Opfikon, août 2019

## FA-2019-041 – Communication importante PrisMax V2 ROW

**Mesures Correctives MONITEUR PRISMAX V2 ROW**

*Schéma 1 : Photos du moniteur PrisMax et des fissures au niveau du logement de la pompe à sang*

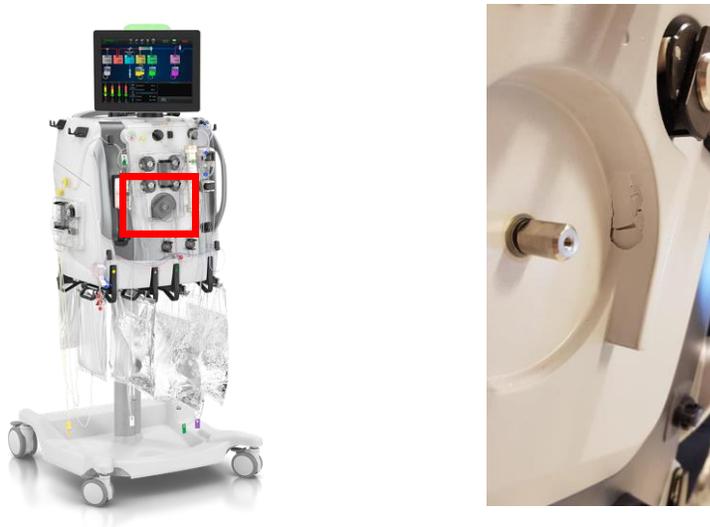
Baxter a identifié que certains moniteurs PrisMax pouvaient à l'usage présenter des fissures au niveau du logement de la pompe à sang (cf. schéma 1). Une variation d'épaisseur du matériau de cette zone spécifique du panneau avant du moniteur est à l'origine de ces fissures. Afin d'éviter tout problème, les panneaux avant des moniteurs listés en annexe 1 de ce document vont être remplacés.

Une fissure au niveau du logement de la pompe à sang peut provoquer une occlusion insuffisante de celle-ci.

Si la fissure se produit avant le traitement, l'appareil ne réussira pas les auto-tests au démarrage. Si la fissure se produit pendant le traitement, la session sera interrompue. Dès l'apparition de fissure au niveau du logement de la pompe à sang, le moniteur ne doit pas être utilisé sans la correction effectuée par le service technique de Baxter.

Baxter a mis en œuvre des actions correctives pour résoudre ce problème sur les moniteurs PrisMax nouvellement produits.
